ი.ბ.ა "ამირანი 2007"		თანამდებობა	ხელმოწერა	გვარი	ფურცელი
		დირექტორი		დ. ნიშნიანიძე	ა-№
კორექტირებული ნახაზი, ხარვეზების გასწორება		პრ.მთარქ.		გ.გოგრიჭიანი	ფურცელი
		პრ. ავტორი		გ.გოგრიჭიანი	№
მრავალბინიანი საცხოვრებელი სახლი (ოფისებით) ერისთავის ქუჩ № 3–ში	დაკვეთა №	შეასრულა		ნ. გაბუნია	მაშტაბი
	სტადია				1:200
ჭრილი 3-3	ტპ

ჭრილი 3-3
მ 1:200

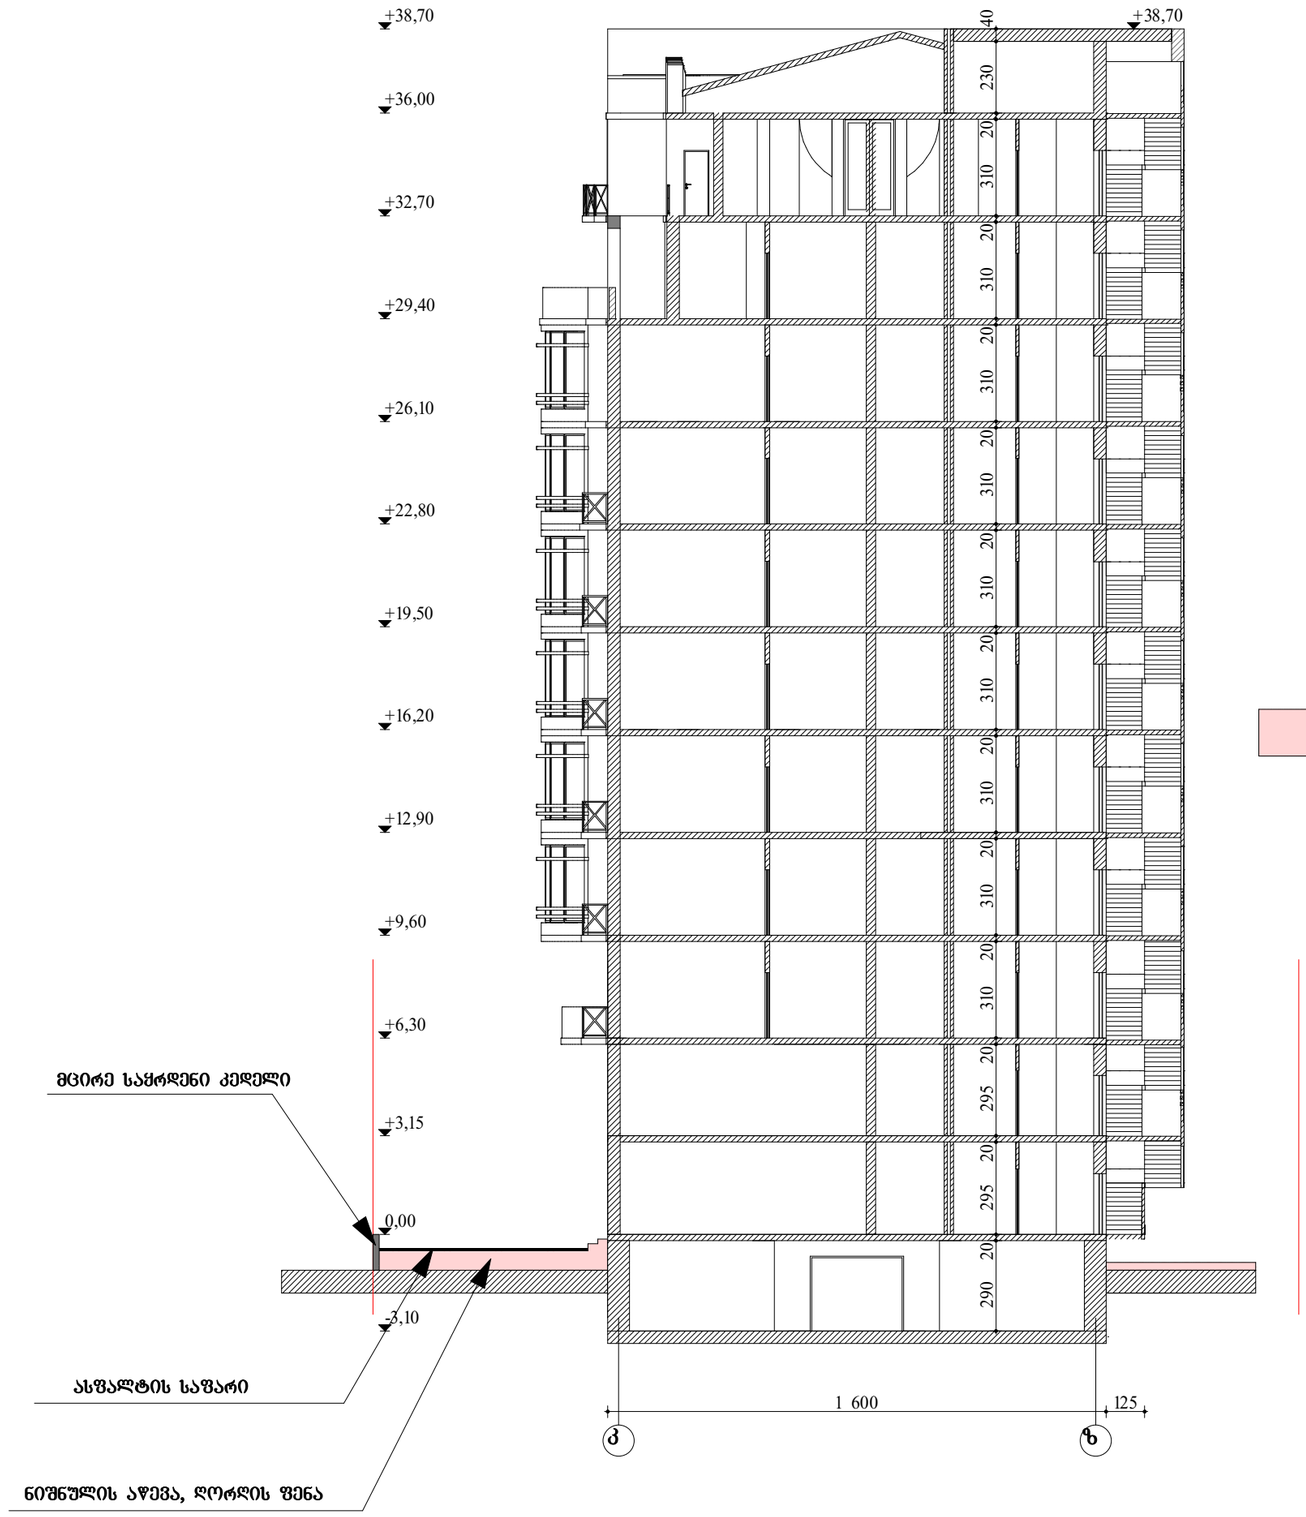
სადარბაზოებთან 0.00 ნიშნულზე მისასვლელის კორექტირება. კორექტირება განხორციელდა არსებულ მიწის ნიშნულიდან სამშენებლო ღორღის დაყრით, ნიშნულის აწევის ხარჯზე.(რამაც გამორიცხა პროექტის გადახვევით შესრულებული 0.00 ნიშნულზე არსებული რიგელის დემონტაჟი. (პროექტით გათვალისწინებული იყო რიგელის -0.80 ნიშნულზე ჩაწვა, რათა მოწყობილიყო მიწის ნიშნულიდან 0.00 ნიშნულზე მისასვლელი კიბის საფეხურები)
